FNP-Änderung Nr. 166 Grafental Ost
Diana Farken An: bauleitplanung

die im Betreff genannte Flächennutzungsplanänderung wurde dem Stadtentwässerungsbetrieb Düsseldorf (SEBD) im Rahmen der Beteiligung gem §4(2) BauGB zur Stellungnahme vorgelegt.

Verrohrung_Nördliche_Düssel-Ausschnitt.pdf

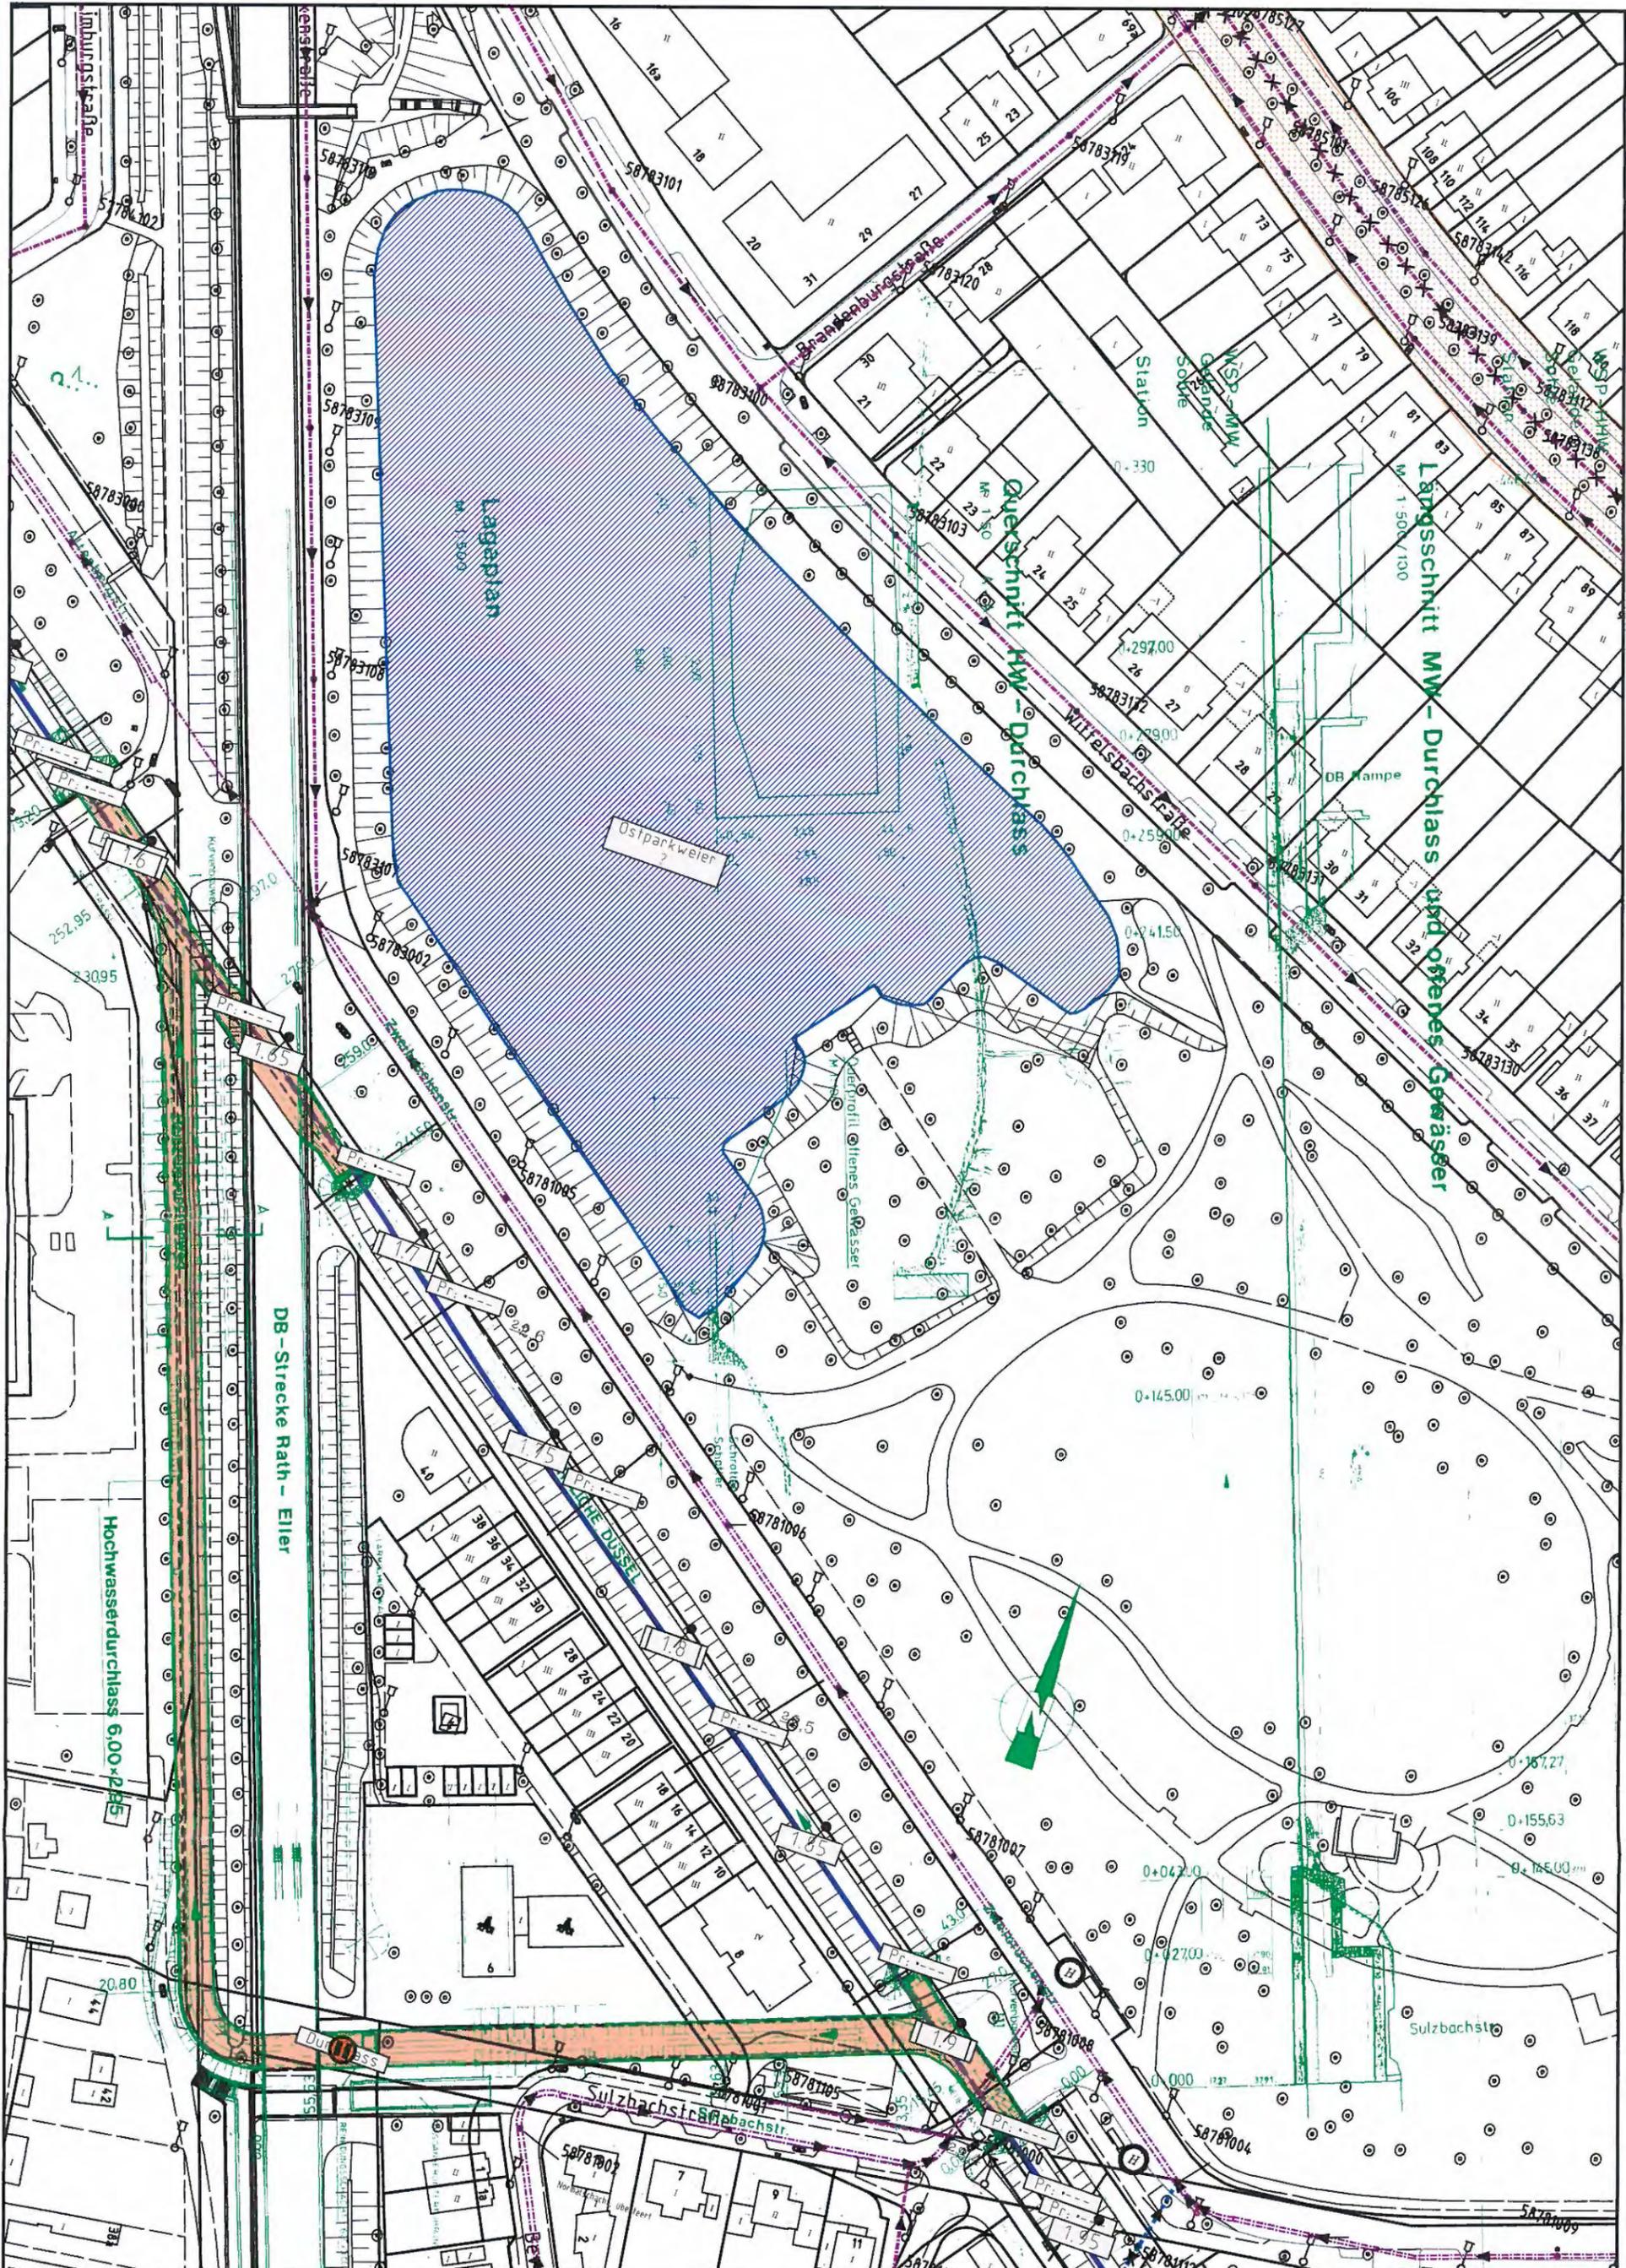
Das Plangebiet tangiert einen Gewässerdurchlass der Nördlichen Düssel. Ein Hinweis darauf ist in die Begründung unter Punkt "10.4.3 Oberflächengewässer" aufzunehmen und in der Karte mit dementsprechenden Legendeneintrag "Umgrenzung von Flächen für die Wasserwirtschaft, den Hochwasserschutz und die Regelung des Wasserabflusses" darzustellen.

Einen Übersichtsplan über die Lage des Durchlasses füge ich dieser Stellungnahme bei.
